PARCO REGIONALE DELLE ALPI APUANE
U.O.C Pianificazione Territoriale

OGGETTO: Cava Francia, Società La Cava s.r.l. – Comune di Stazzema. Procedimento di Valutazione di impatto ambientale nonché di rilascio di provvedimenti autorizzativi ai sensi dell’art. 27 bis del DLgs 152/2006, relativamente al Piano di coltivazione della cava Francia, Bacino estrattivo Monte Costa, nel comune di Stazzema.

VERBALE

Immagine estratta dal file shp della Tavola 7 “CARTA DELLE INFRASTRUTTURE E VIABILITA”

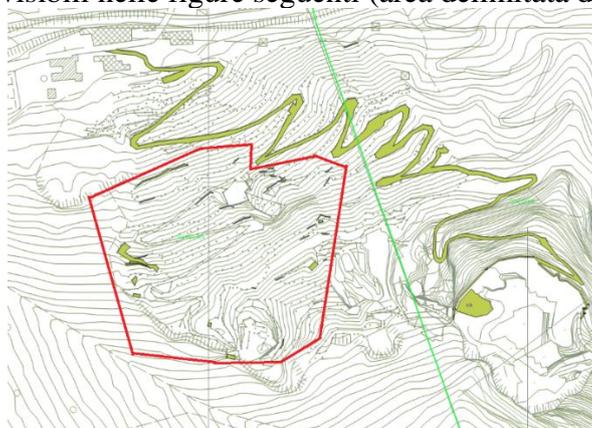
- chiarire cosa riguardano, nella Tavola 7 “CARTA DELLE INFRASTRUTTURE E VIABILITA” e nel relativo file shp, le strutture indicate all’interno del Comune di Seravezza evidenziate in campo nero e come classificate in legenda come “Mensa/Uffici (Area impianti)” come visibili nelle figure seguenti (area delimitata dal poligono rosso);
